Vorhabenbezogener Bebauungsplan "Klosterhof 12", Söflingen

Die frühzeitige Öffentlichkeitsbeteiligung gemäß § 3 Abs. 1 BauGB wurde vom 14.01.2021 bis einschl. 19.02.2021 durchgeführt. Parallel dazu wurden gemäß § 4 Abs. 1 BauGB die Behörden und sonstigen Träger öffentlicher Belange, deren Aufgabenbereiche durch die Planung berührt werden, unterrichtet und zur Stellungnahme aufgefordert.

Im Rahmen der frühzeitigen Beteiligung der Öffentlichkeit wurden folgende Stellungnahmen vorgebracht:

Anlage 5.6 zu GD 410/20

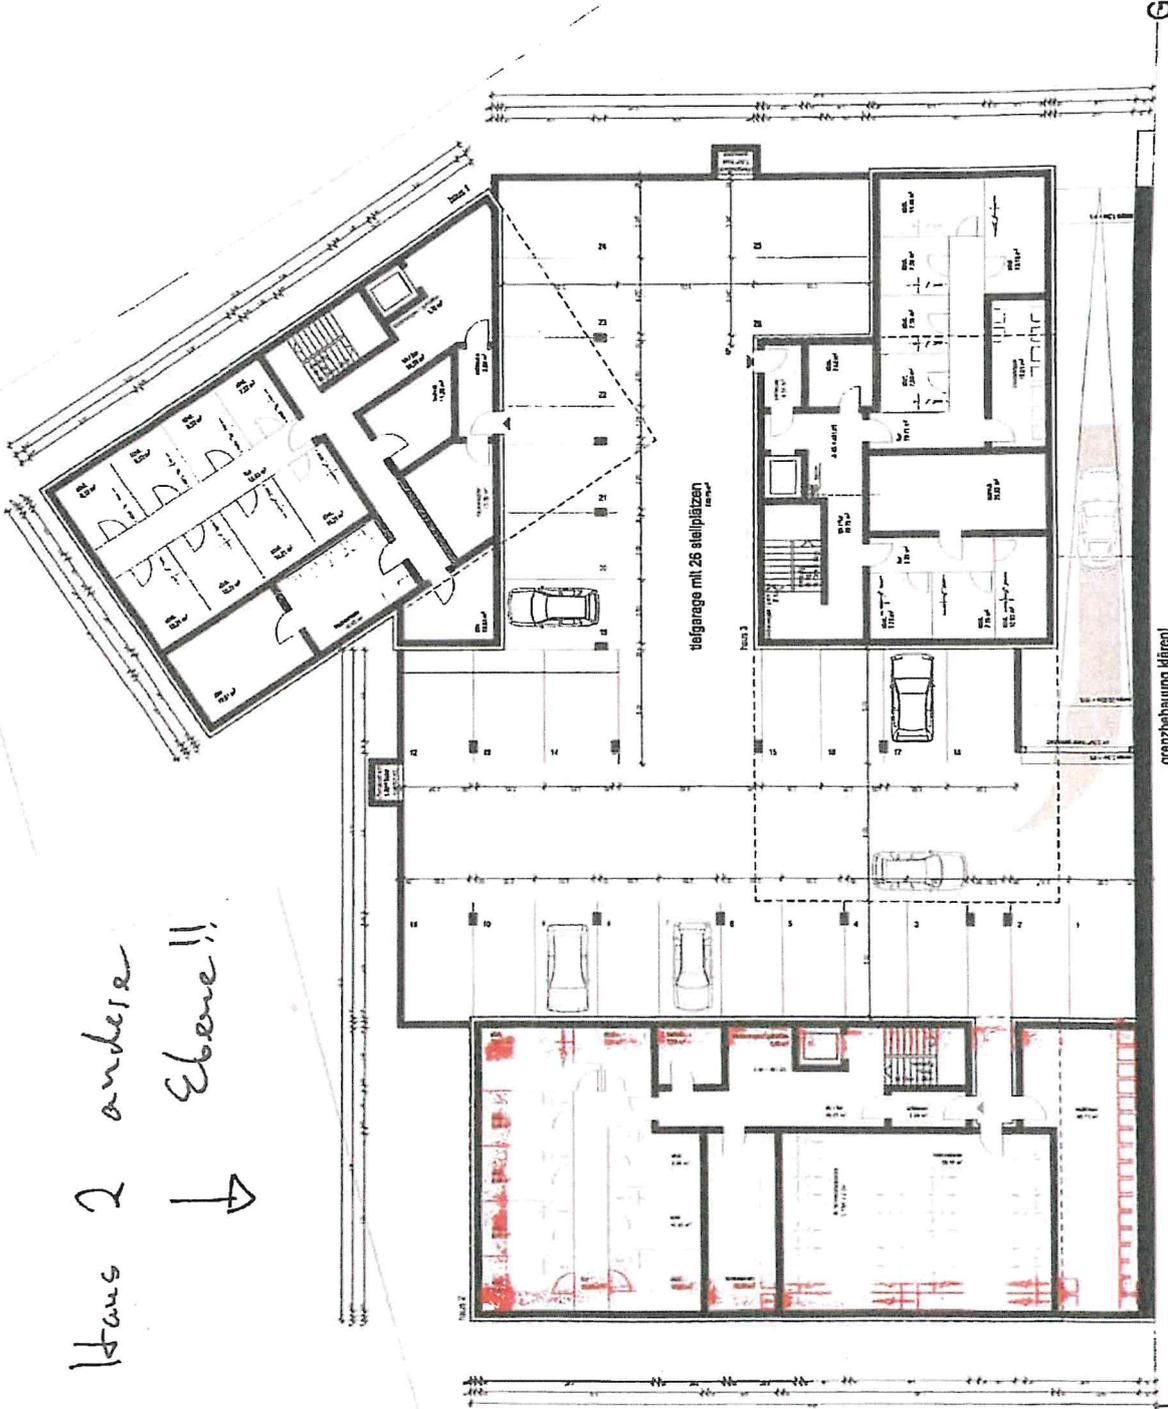
Haus 2 andere Ebene!!
↓

Anlage:
Bestandsplan

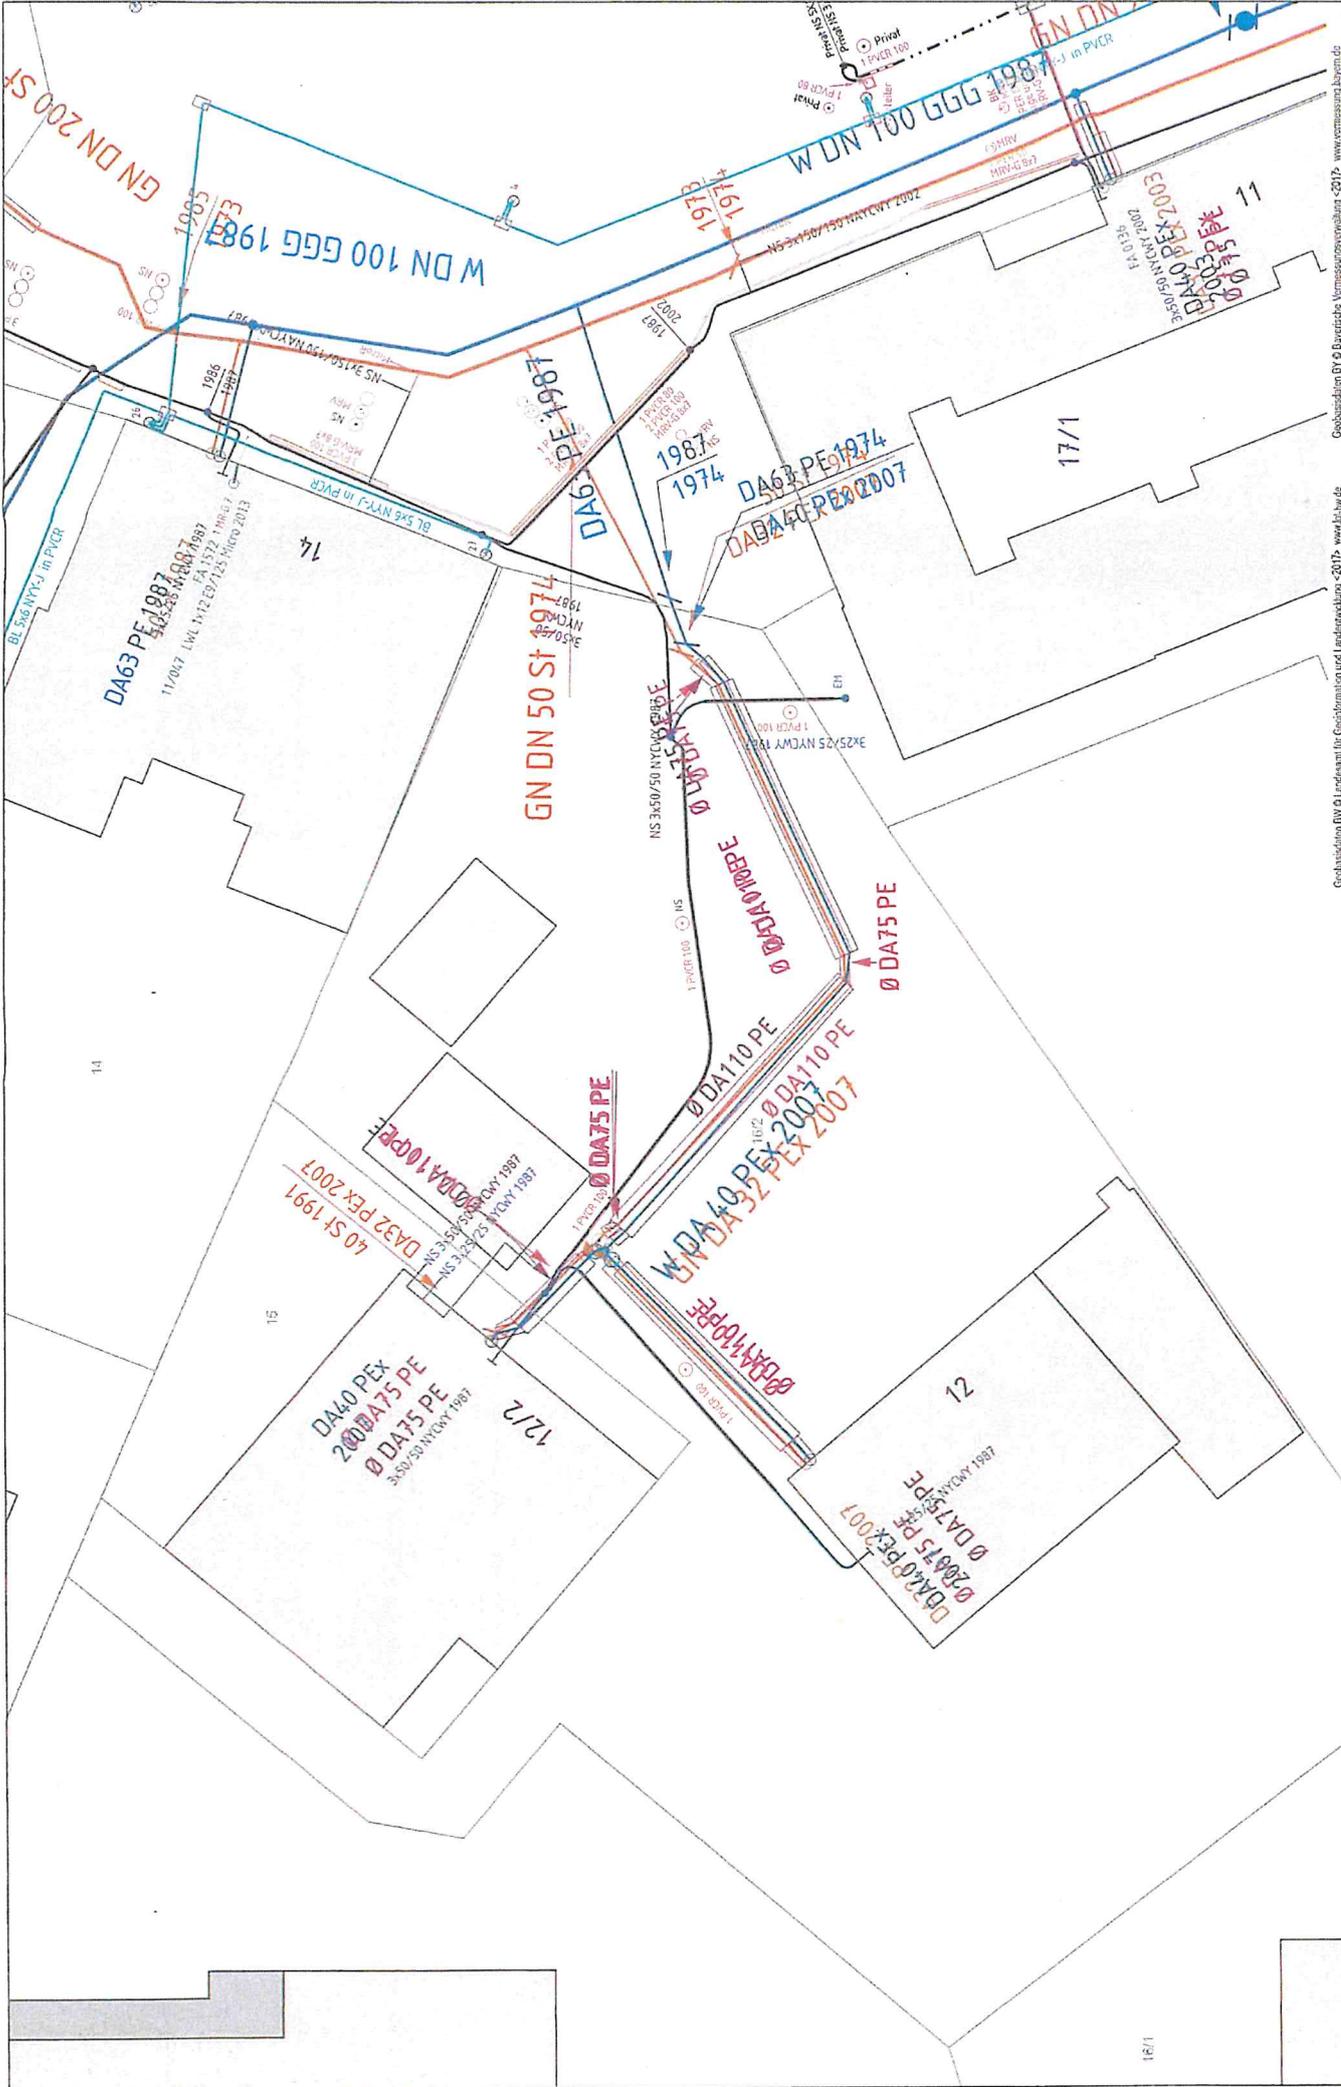
der Bebauungsplan wurde von der Stadtwerke Ulm/Neu-Ulm Netze GmbH auf eigene Be-
 lange untersucht. Im Grundsatz bestehen keine Einwände gegen die Sondernutzung von
 Seiten der Stadtwerke Ulm/Neu-Ulm Netze GmbH.

Wir bitten Sie dies bei Ihren weiteren Planungen zu berücksichtigen. Um weitere Abstimmung und Einbeziehung der Stadtwerke Ulm/Neu-Ulm Netze GmbH in weitere Schritte Ihrer Planungen möchten wir Sie hiermit bitten.

ATVh-Bez.:	Kein aktiver Auftrag	ATVh-Nr.:	Kein aktiver Auftrag
Tl. NL	Südwest		
PTI	Stuttgart		
ONB	Ulm	AsB	38
Bemerkung:			
		VsB	731B
		Name	BECK, BARTG Marco MAAR
		Datum	22.02.2021
		Sicht	Lageplan
		Maßstab	1:500
		Blatt	1

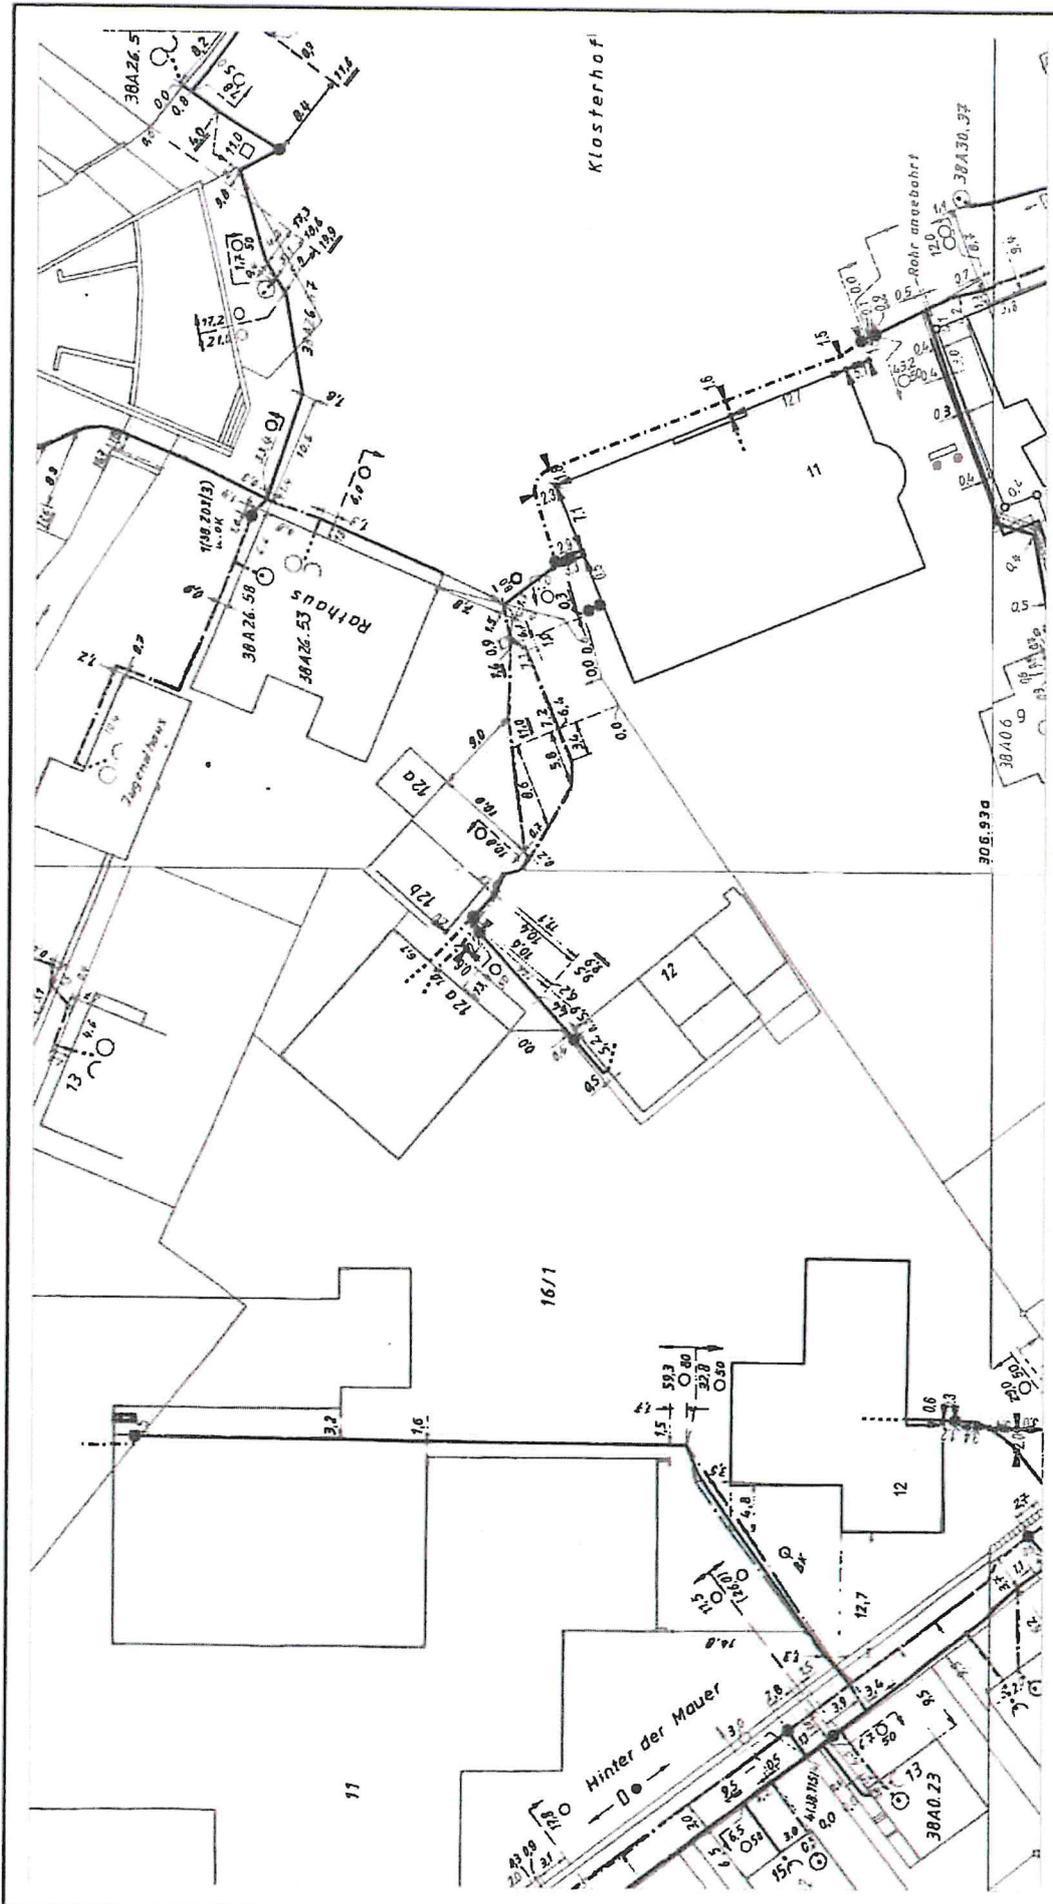
Im Planbereich befinden sich Telekommunikationslinien der Telekom.
Ein Lageplanauszug ist beigelegt.

Für den rechtzeitigen Ausbau des Telekommunikationsnetzes sowie die Koordinierung mit dem Straßenbau und den Baumaßnahmen der anderen Leitungsträger ist es notwendig, dass Beginn und Ablauf der Erschließungsmaßnahmen im Bebauungsplangebiet der Deutschen Telekom Technik GmbH unter dem im Briefkopf genannten Postadresse oder unter der E-Mail-Adresse „apl-sw6@telekom.de“ so früh wie möglich, mindestens sechs Monate vor Baubeginn, schriftlich angezeigt werden.
